大洗研究所（南地区）
高速実験炉原子炉施設（「常陽」）

耐震重要施設の基礎地盤及び
周辺斜面の安定性評価について

（「常陽」主冷却機建物周辺における
地盤改良の試験施工及び解析用物性値）

令和4年8月26日
国立研究開発法人日本原子力研究開発機構

試験施工 断面図

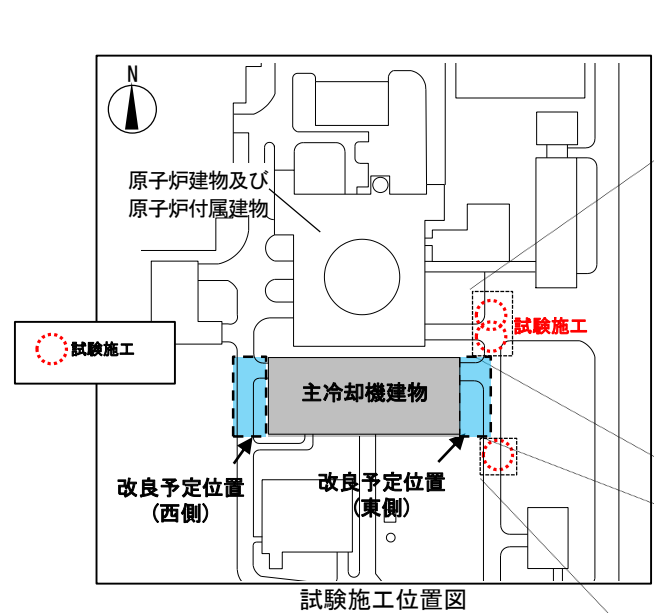
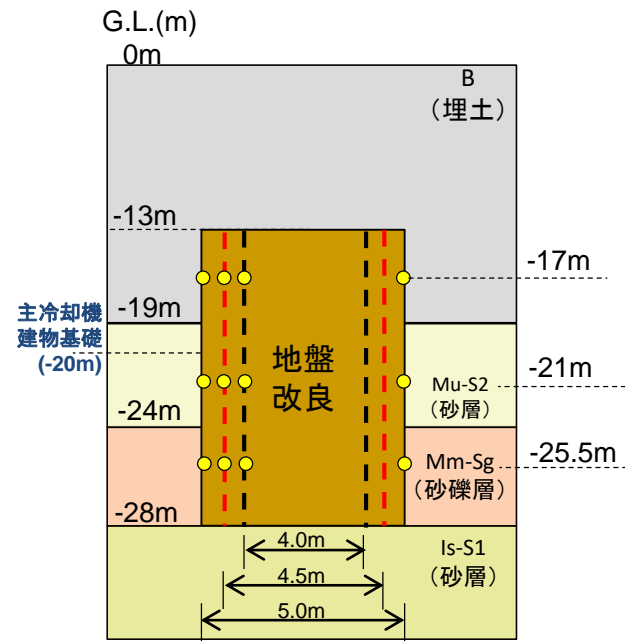
地盤改良について、試験施工を実施し、その施工成立性及び解析用物性値を示すこと。

- ・試験施工は、建物の東西で同じ地層が水平に連続していることから、施工ヤードが確保できる東側で本施工に重複しない位置とした。3箇所のうち2箇所はラップさせる配置として実施した。
- ・改良は、本施工と同じ深度で改良体を造成し、改良体の範囲及び改良径を確認した。

工法	高圧噴射攪拌工法
対象土質	B(埋土)、Mu-S ₂ (砂層)、Mm-Sg(砂礫層)
目標改良径	Φ4.0m~5.0m
改良深度	G.L.-28m ~ -13m
